**Objet :** Demande d'autorisation au titre du  
code de l'environnement – Consultation  
administrative – Lotissement Natura Park -  
rue Léon Blum à Beaurains

**Réf :** Votre transmission du 24 octobre 2016  
N° ARS : 288 / 2016

**PROJET D'AMENAGEMENT D'UNE OPERATION D'HABITAT  
RUE LEON BLUM**

**EXPERTISE D'HYDROGEOLOGUE AGREE EN MATIERE  
D'HYGIENE PUBLIQUE POUR LE DEPARTEMENT DU PAS-  
DE-CALAIS**

# Périmètre du SAGE de la Sensée

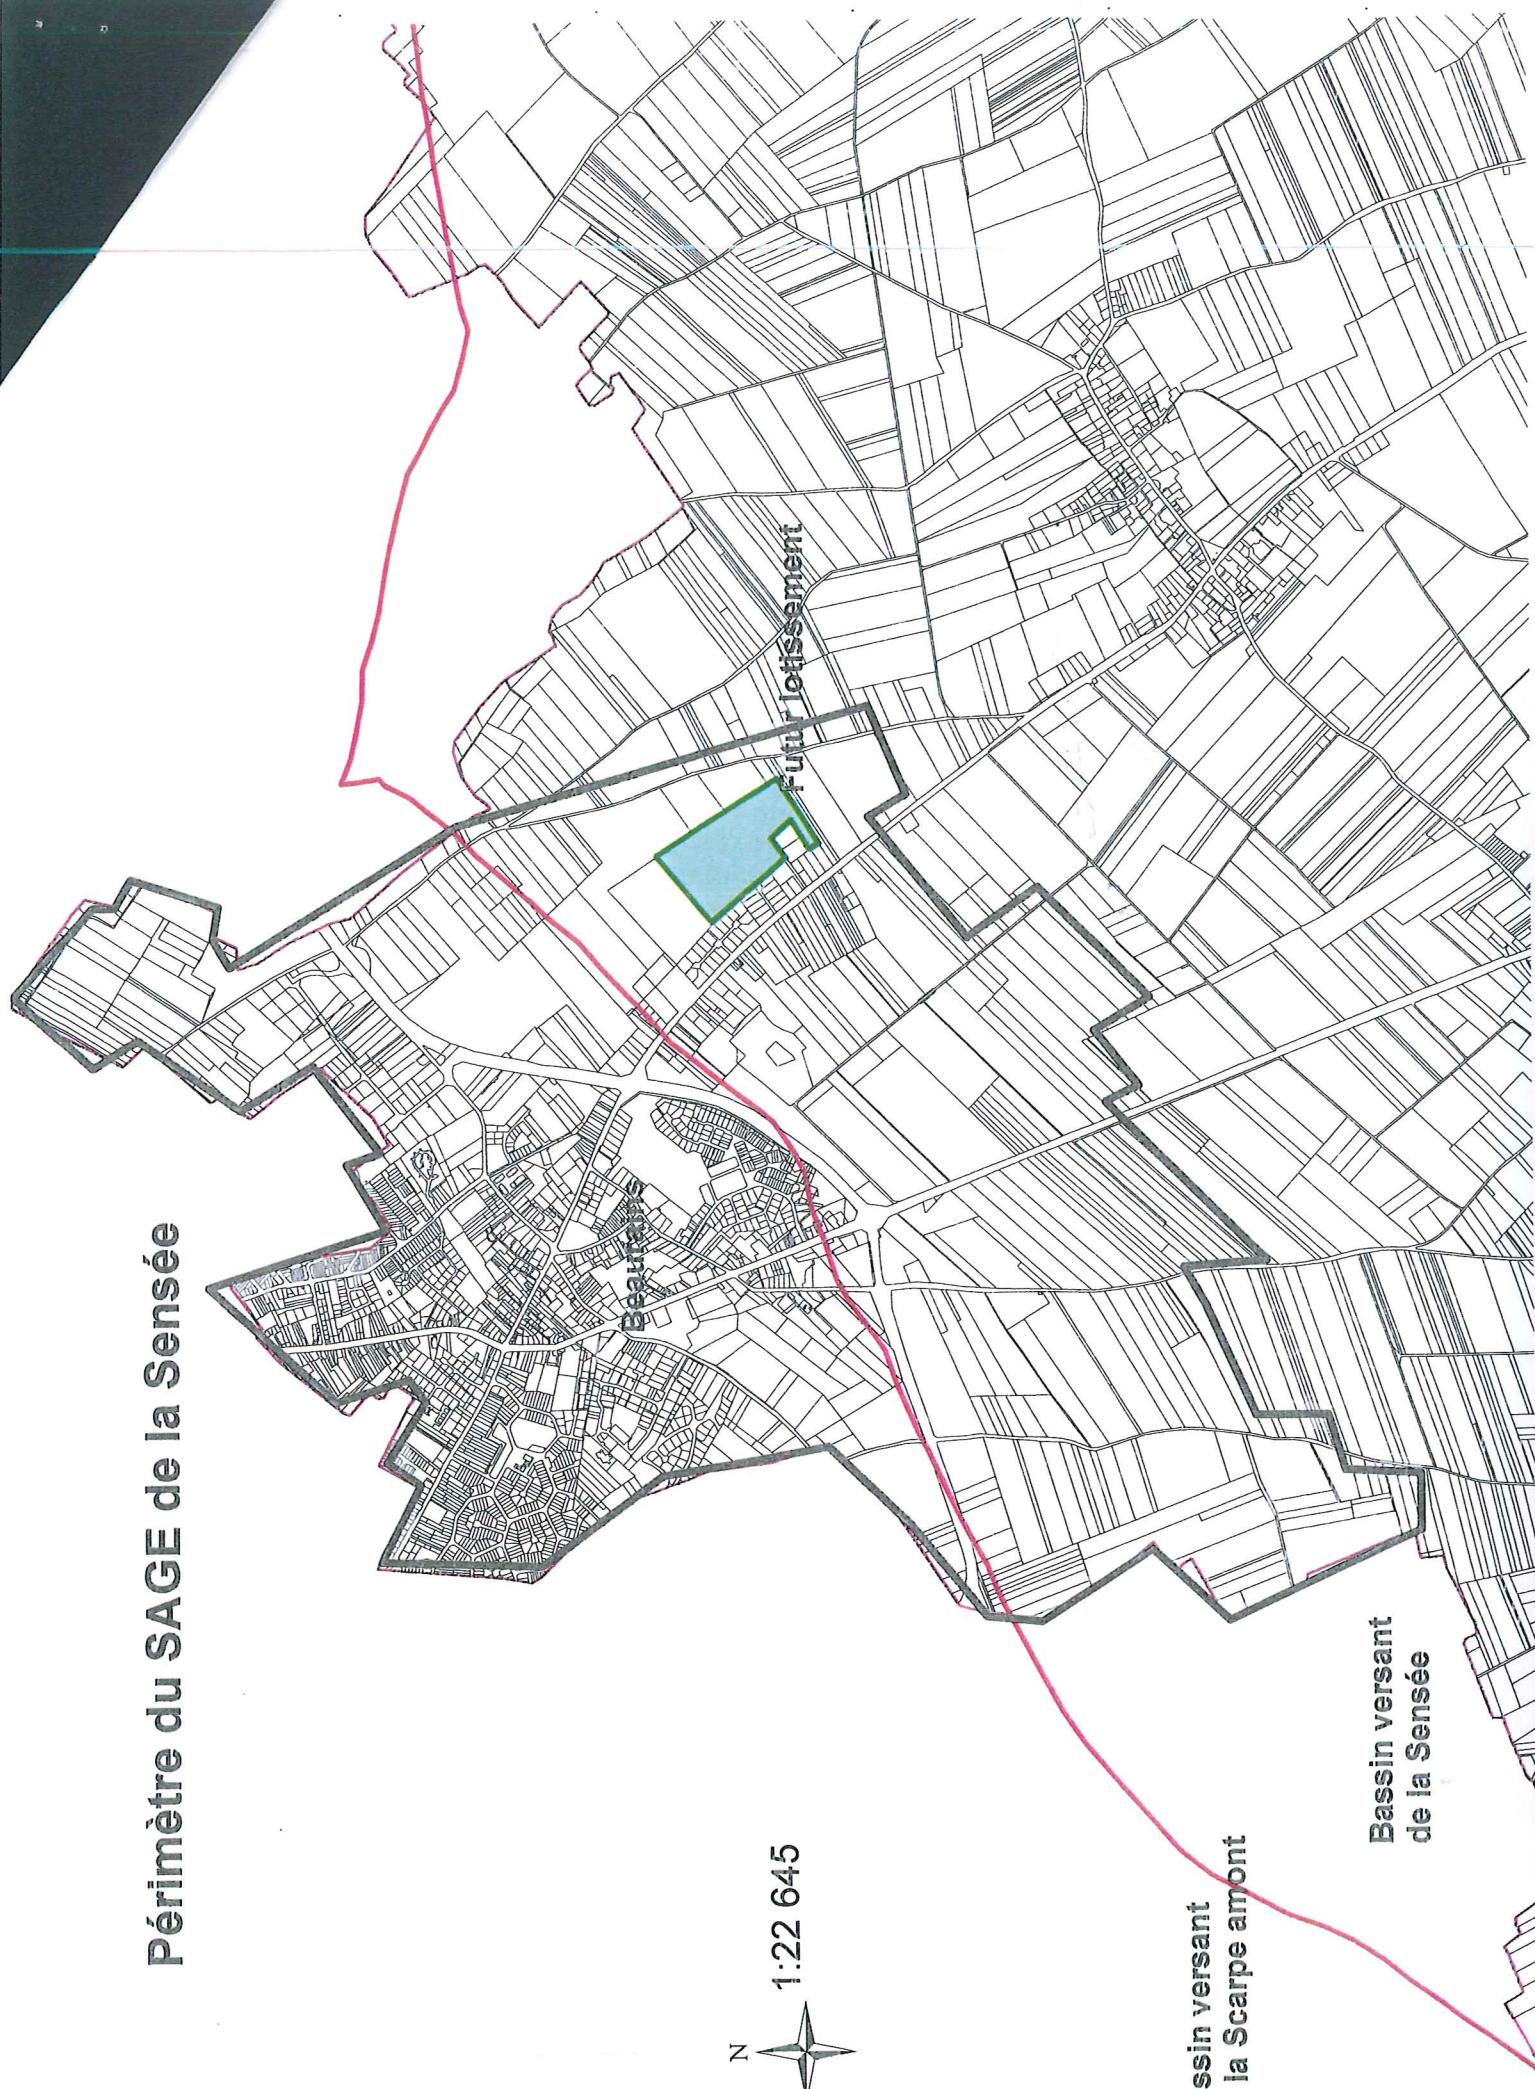
**Il a été considéré à tort que la commune de BEAURAINS et le futur lotissement étaient situés sur le bassin versant de la Scarpe amont.**

En effet, le territoire communal de BEAURAINS est situé sur deux bassins versants, celui de la Scarpe amont pour la partie nord de la commune, et celui de la Sensée pour sa partie sud.

Le futur lotissement « Natura Park » est quant à lui situé au sein du bassin versant de la Sensée. La carte ci-jointe présente la limite des bassins versants de la Scarpe amont et de la Sensée et localise le futur lotissement sur le bassin versant de la Sensée.

Par conséquent, la masse d'eau à considérer doit être la masse d'eau FRA07 Sensée amont, et le SAGE à prendre compte, celui de la Sensée.

J'émet un avis favorable au projet de création du lotissement « Natura Park » à BEAURAINS, sous réserve que soit bien vérifiée la compatibilité de l'opération avec le SAGE de la Sensée et ses dispositions, et que soit privilégié l'emploi de techniques alternatives à l'utilisation de phytosanitaires pour l'entretien des abords des voies de la zone.
